**表題** RV-4F-D/Q RV-7F-D/Q RV-13F-D/Q RV-20F-D/Q 取扱説明書修正のご連絡

**適用機種** RV-4F-D/Q RV-7F-D/Q RV-13F-D/Q RV-20F-D/Q

三菱電機産業用ロボットMELFAに格別のご愛顧を賜り厚くお礼申し上げます。  
 本テクニカルニュースでは、当社産業用ロボットRV-4F-D/Q RV-7F-D/Q RV-13F-D/Q RV-20F-D/Qの取扱説明書について一部仕様の記載漏れがありましたので、その修正内容について説明いたします。  
 本書の内容に読み替えていただきますようお願いいたします。

図2-21：ハンド用配線・配管 (SH01)

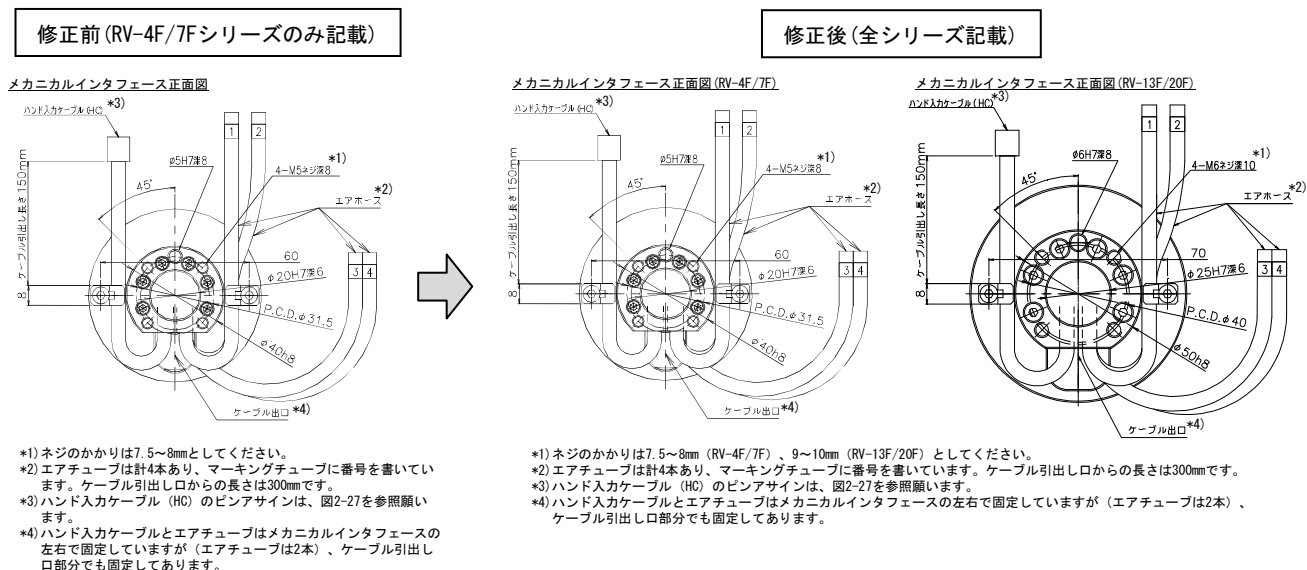
- ①修正箇所：2.5.1 図2-21：ハンド用配線・配管 (SH01)  
 図2-22：ハンド用配線・配管 (SH02)  
 図2-23：ハンド用配線・配管 (SH03)  
 図2-24：ハンド用配線・配管 (SH04)  
 図2-25：ハンド用配線・配管 (SH05)
- ②内容：メカニカルインタフェース正面図にRV-13F/20Fシリーズを追加します。
